RELATÓRIO DE FISCALIZAÇÃO TÉCNICA DOS SISTEMAS DE ÁGUA E ESGOTO DO MUNICÍPIO DE RIBEIRÃO PRETO

PRESTADOR: SECRETARIA DE ÁGUA E ESGOTO DE RIBEIRÃO PRETO (SAERP)

Verificação de Não Conformidades

Ribeirão Preto, novembro de 2025

Foto 5 - Ausência de telhas no beiral da edificação que abriga a EEA, formação de lodo na parede.

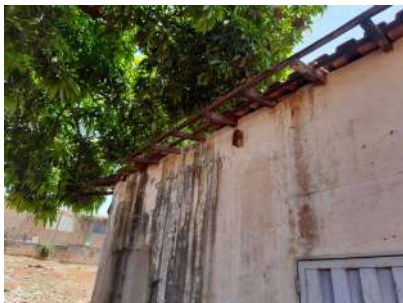
Foto 6 - Ausência de telhas no beiral da edificação que abriga a EEA.

Foto 7 - Telhas quebradas na edificação que abriga a EEA.
